PZ.271.22.2020

dotyczy: postępowania o udzielenie zamówienia publicznego prowadzonego w trybie przetargu nieograniczonego na realizację inwestycji pn.: „Remont sali gimnastycznej w Łęgu Probostwie”.

### Wyjaśnienia treści SIWZ Nr 1

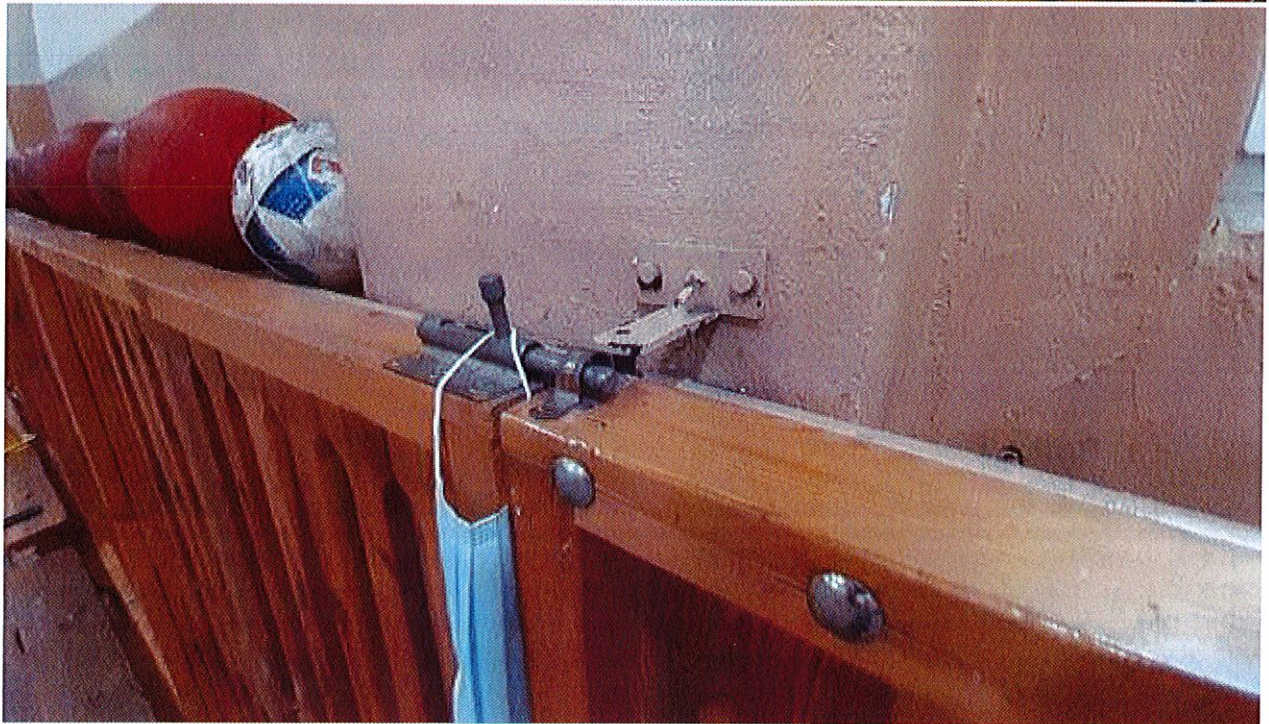
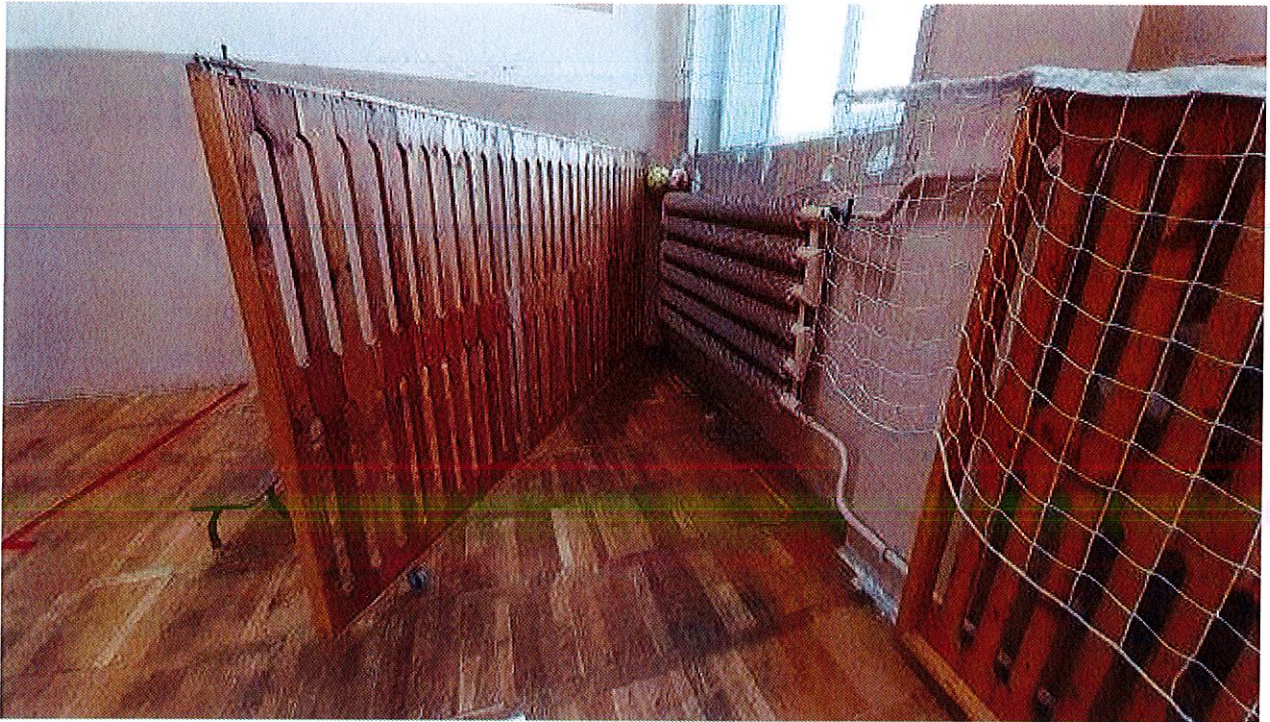
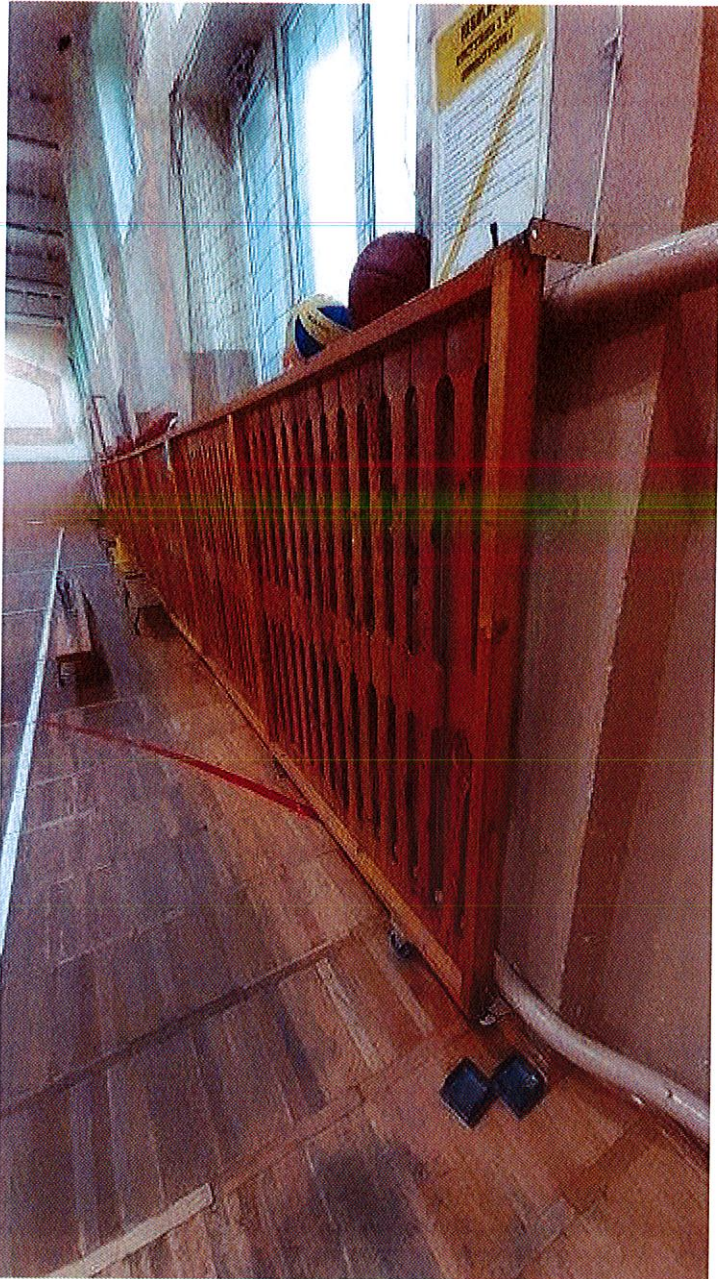
W poz. 38 kosztorysu jest zakup i montaż osłon na grzejniki.  
Proszę podać ilość osłon oraz wymiary ?

Ilość i wymiary takie jak istniejące. Na sali znajduje się 7 osłon na kaloryfery. Z uwagi na zachowanie stanu pierwotnego osłon, należy wykonać 21 mb osłon o wysokości 160 cm. Poniżej zdjęcia poglądowe osłon:
